## PROJET DE CENTRALE SOLAIRE PHOTOVOLTAÏQUE AU SOL

**Langeron (58)**

Mémoire en réponse

*Objet : Préambule de la réponse à l'avis de la MRAe – Projet photovoltaïque Langeron*

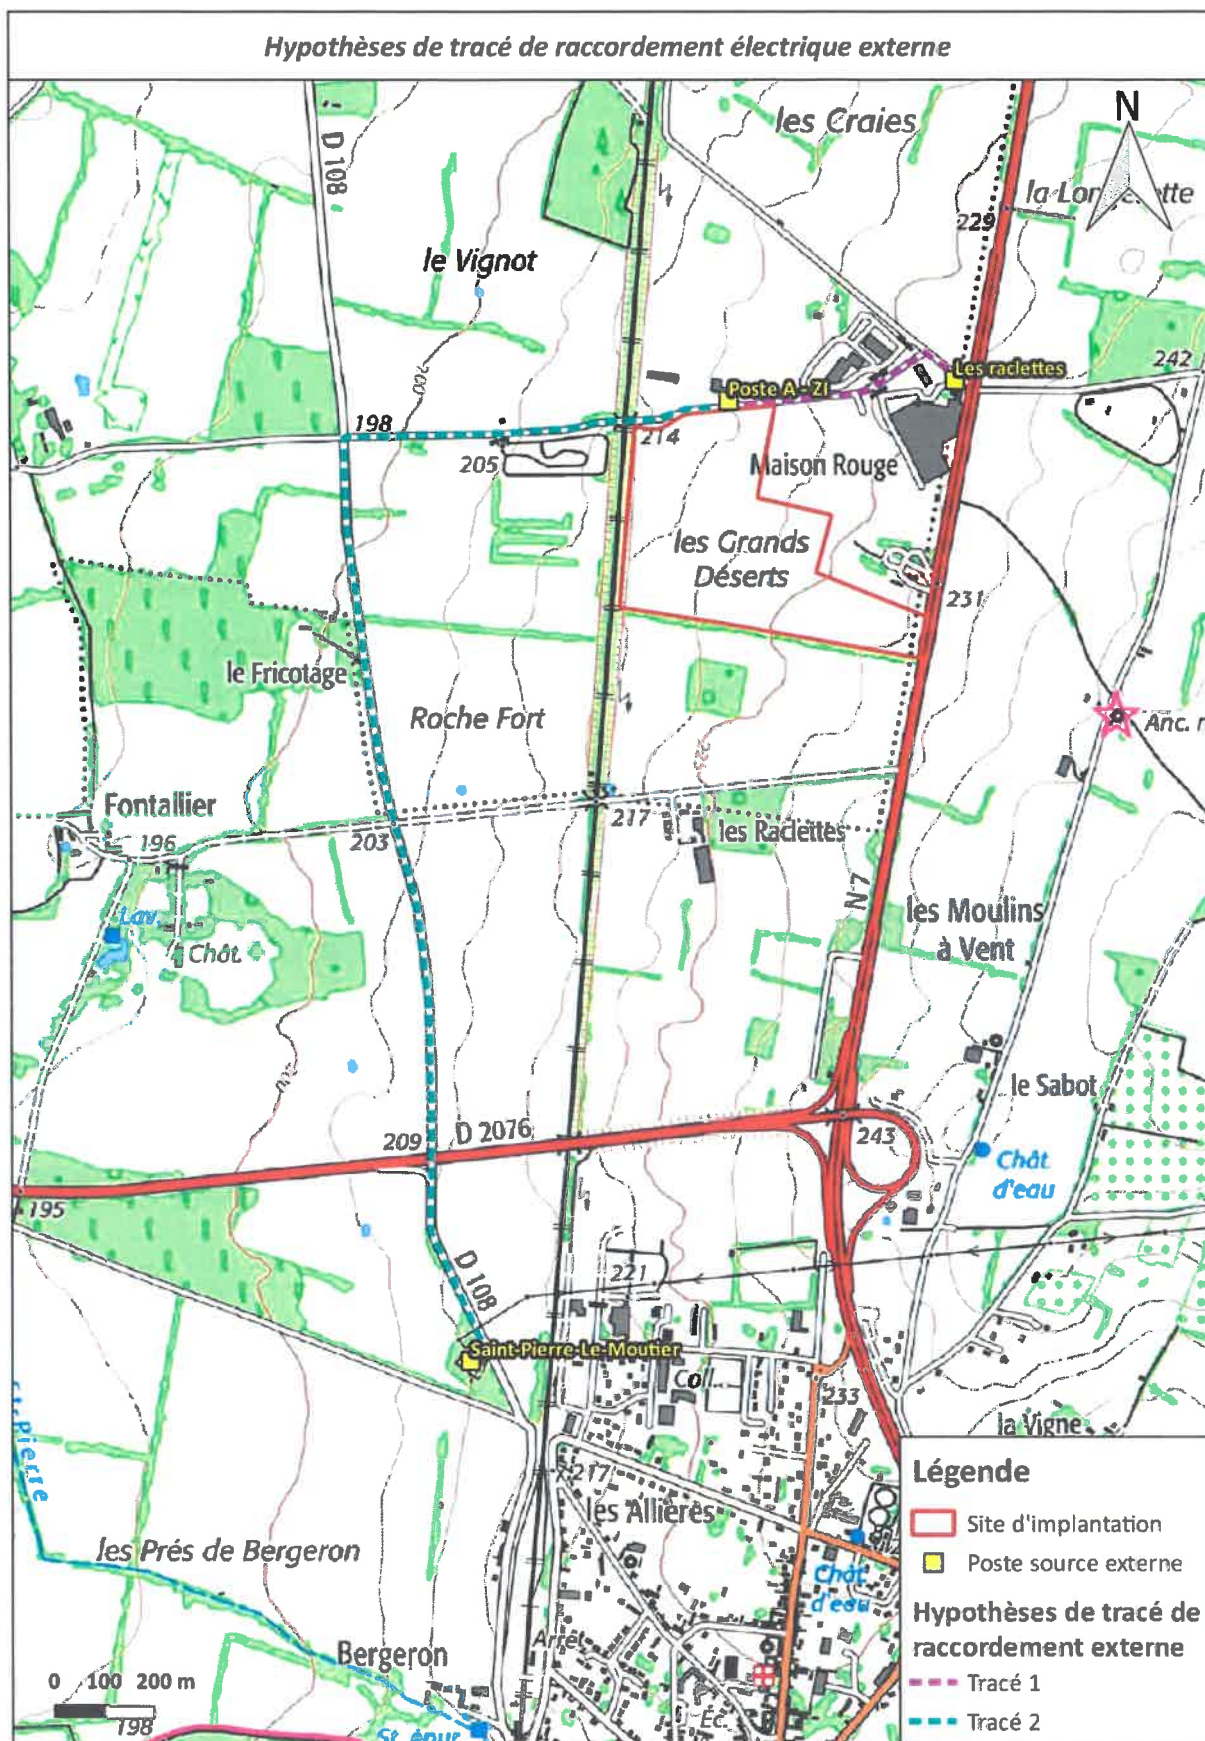
Compléter le dossier avec des informations sur le scénario probable de raccordement et, le cas échéant, des mesures E, R, C qui seraient à mettre en œuvre.

Des hypothèses de tracé de raccordement au réseau public sont toutefois proposées pour illustrer le chemin pris par le raccordement.

Les hypothèses prévoient des raccordements :

- Au poste électrique implanté sur la zone industrielle au nord du site
- Au poste « Les raclettes »
- Au poste source de Saint-Pierre-le-Moûtier, à 2,6 km du site d'étude.

Bien que la première option de raccordement soit la plus optimale d'un point de vue logistique et environnemental, les deux autres options sont très peu impactantes pour l'environnement.

En effet, un raccordement au poste « Les raclettes » ou au poste source de Saint-Pierre-le-Moûtier entraînera la création d'une tranchée en bord de route (bande enherbée) qui sera par la suite rebouchée après l'enterrement du réseau. Quelle que soit l'option de raccordement, aucune haie ou aucun habitat d'intérêt communautaire ne sera détruit ou détérioré lors de ces travaux. Par conséquent, il est possible de statuer à un impact négligeable du raccordement électrique du projet.

Analyse du contexte paysager dans le SRCE

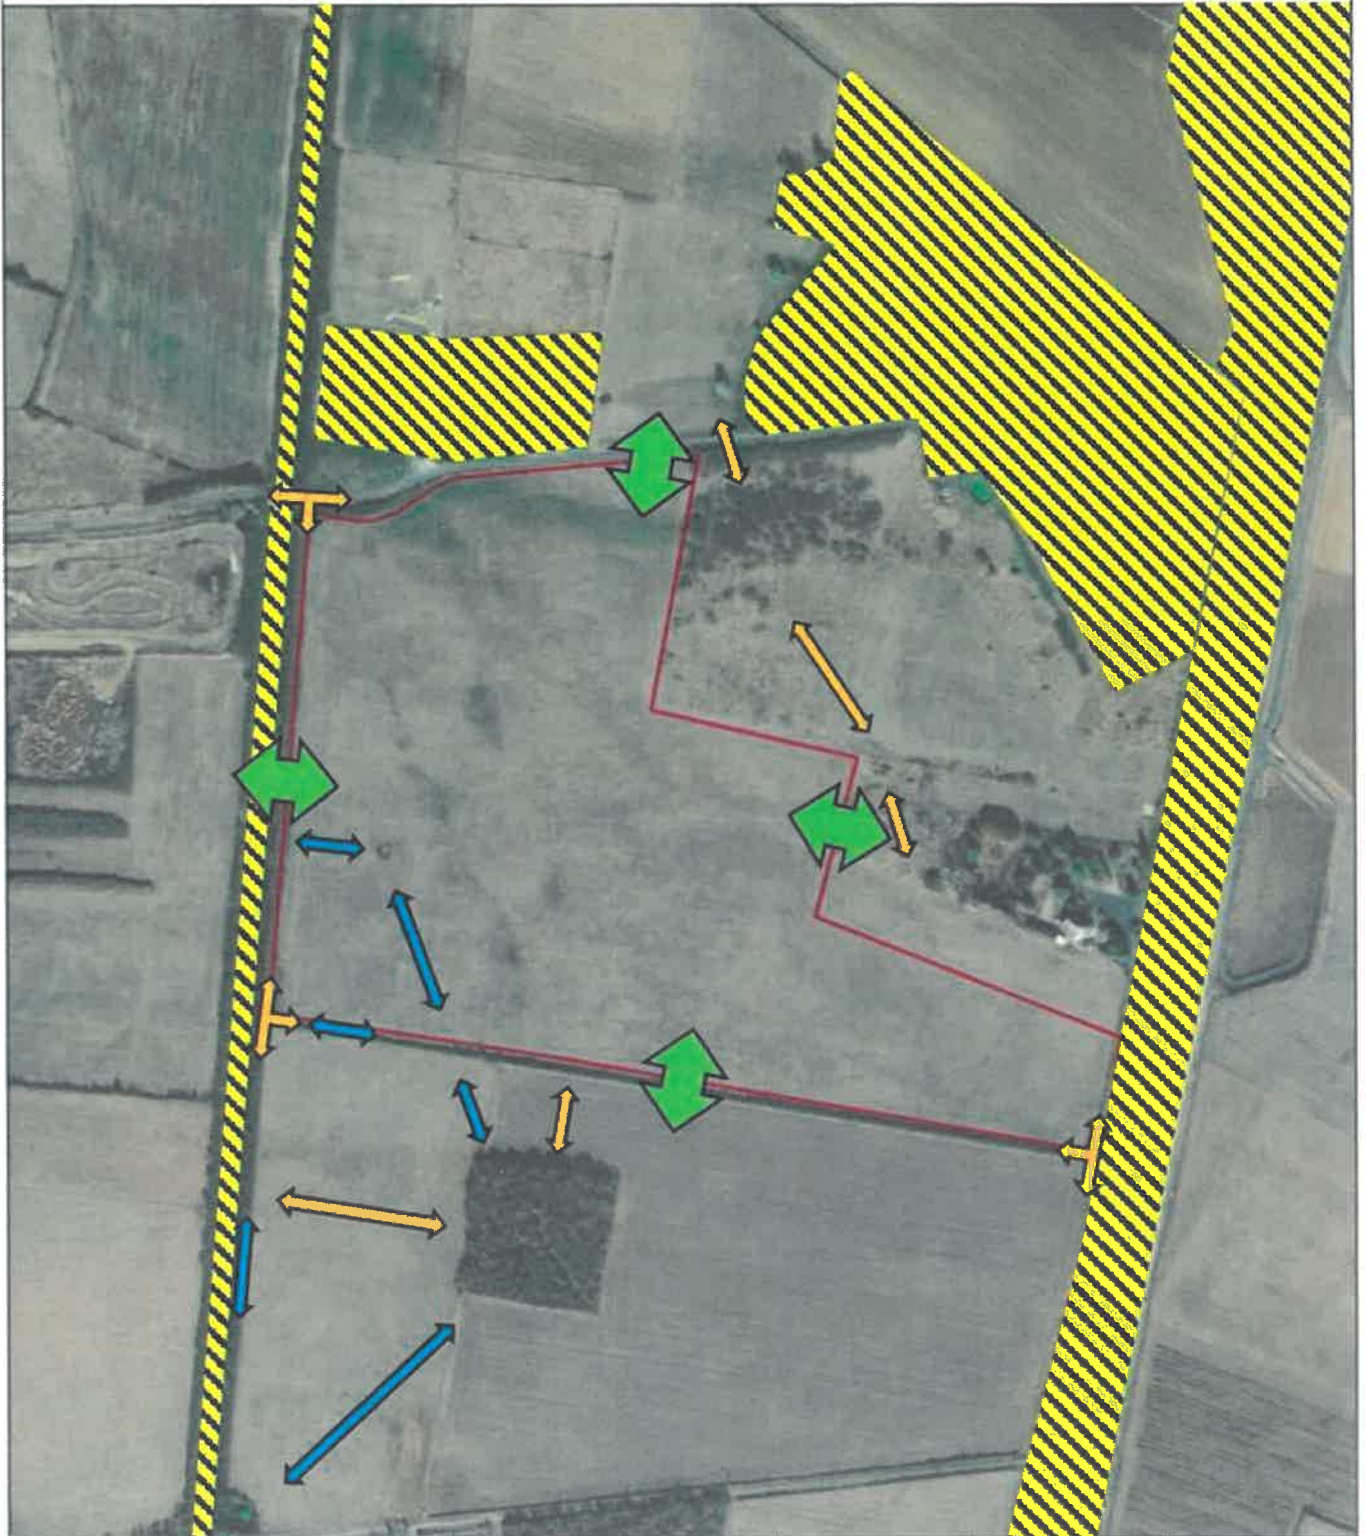
### **Observation 3 : continuité écologique**

La MRAe recommande de poursuivre la détermination des enjeux de continuité écologique en prenant en compte un périmètre élargi à la ZIP qui permette d'appréhender les connectivités locales potentielles avec les réservoirs de biodiversité proches.

La carte ci-dessous permet d'apprécier de façon plus large que la ZIP, notamment les interactions du site au regard de la continuité écologique.

Trois entités forment une barrière physique à la continuité écologique :

- La N7 à l'est ;
- La voie ferrée à l'ouest ;
- La ZAC au nord.

Ces trois principaux éléments anthropiques enclavent la parcelle et restreignent fortement son rôle dans la continuité écologique du secteur.

Le projet inclus une clôture perméable pour la petite faune qui continuera à circuler librement sur le site (flèches bleues et oranges).

La grande faune, déjà fortement contrainte par les barrières évoquées précédemment, ne sera pas significativement impactée par le projet. En effet la grande faune utilise principalement les haies et les fourrés comme corridors. Les haies n'étant pas affectées par le projet, l'impact des installations sera donc minime sur ce taxon. De plus, le grillage sera distant de 2m des haies et fourrés localisés en limite de parcelle à l'ouest et au sud. Cet espace permettra également à la grande faune de longer le parc.

L'étude plus large du SRCE montre une absence d'impacts pour les déplacements de la faune avec un maintien des corridors existants.

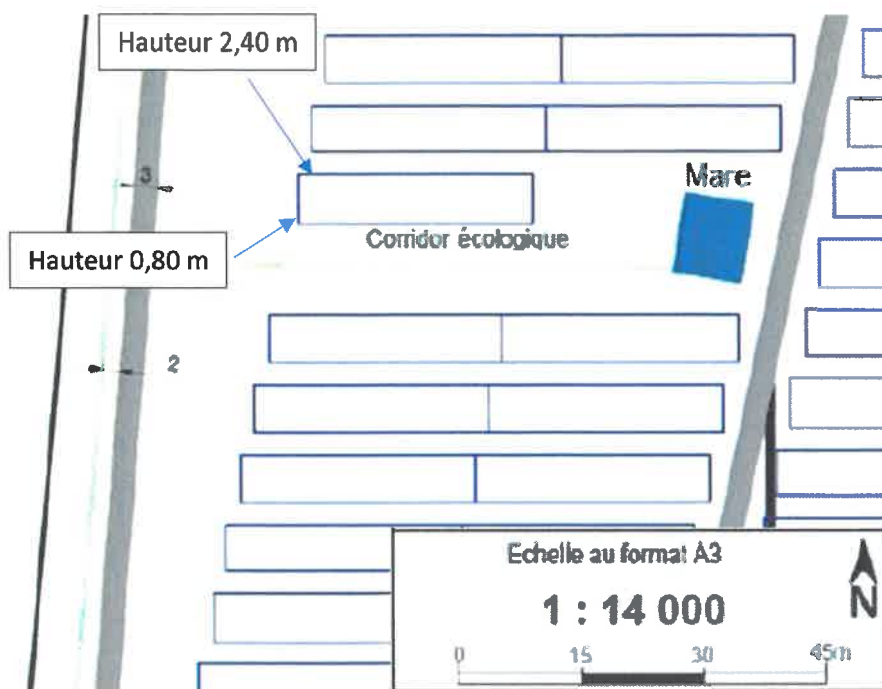
**Observations 5 : Amphibiens**

La MRAe recommande de proposer des mesures supplémentaires localisées pour éviter la destruction des individus lors des travaux, par exemple la mise en place de barrières à amphibiens.

La prise en compte d'un périmètre de 10 mètres autour de la mare est justifiée dans le cas d'installations remettant en question l'exposition de la masse d'eau. Il s'agit là d'une distance donnée de façon standard. Dans le cas du projet de Langeron, les panneaux seront orientés Sud, avec des distances aux modules permettant de garantir une incidence non significative sur les conditions d'ensoleillement de la mare. La Mare sera à plus de 15m du module le plus proche à l'Ouest et à plus de 8m du module le plus proche à l'Est.

Par ailleurs avec cette orientation, les modules orientés vers le sud ne constituent pas un mur. Leur inclinaison implique un ombrage porté de 2,40m à 0,80 m. Ainsi, aucune incidence significative sur les conditions d'ensoleillement de la masse d'eau n'est envisagée.

Il n'est pas préconisé l'installation de barrière à amphibiens dans le cadre de ce projet. Cette barrière physique n'est pas adaptée à un chantier de cette ampleur car la mortalité possible sur le chantier est faible et se fait inévitablement dépasser par une surmortalité liée à la canalisation des flux (prédation, le blocage inévitable d'individus sur la zone de chantier, impossibilité des individus de rallier leur site de reproduction). Or la stratégie de reproduction des amphibiens est une stratégie basée sur la quantité d'individus.

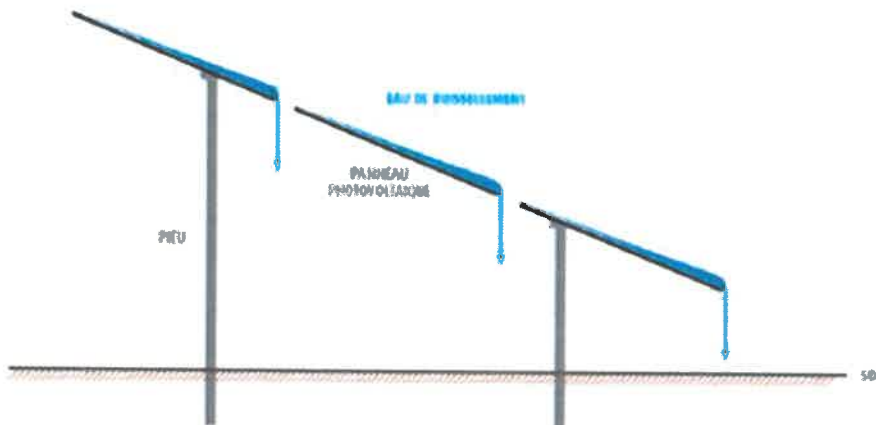
**Observation 6 : Ruissellement et infiltration de l'eau**

La MRAe recommande de compléter l'analyse des effets induits par la modification du ruissellement et de l'infiltration des eaux et de prévoir les mesures ERC et de gestion ultérieure afin de garantir le maintien et la pérennité fonctionnelle des milieux humides.

La mise en place d'une centrale photovoltaïque entraîne une légère imperméabilisation des sols, liée à la mise en place des postes de transformations et de livraison. La voirie stabilisée traversant le site sera composée de cailloux compactés et n'imperméabilisera pas le sol. Les fondations de types pieux battus seront mis en place pour le projet de Langeron.

Les panneaux eux-mêmes ne représentent pas une surface imperméabilisée, puisque l'eau ruisselée peut se répandre et s'infiltrer en dessous de leur surface. Au niveau des structures de panneaux, un espace d'environ 2 cm est laissé en pourtour de chaque panneau photovoltaïque. Le montage des modules ménageant des espaces entre chacun d'entre eux réduit fortement le risque d'érosion. En effet, la pluie tombant sur les panneaux s'écoulera au sol, aux pieds des panneaux d'une hauteur minimale de 40 cm par rapport au sol.

L'utilisation des pieux battus ne va pas entraver le trajet de l'eau pour alimenter la zone humide car l'influence des supports sur le ruissellement n'aura qu'une portée que de l'ordre de quelques cm voir au plus une dizaine de cm en fonction de la vitesse de ruissellement. De plus les tranchées de raccordement vont être bouchées après l'installation du réseau électrique. Ces deux points sont les garants d'une bonne circulation de l'eau sur le site et du maintien de l'alimentation en eau de la zone humide présente le long du fossé routier.
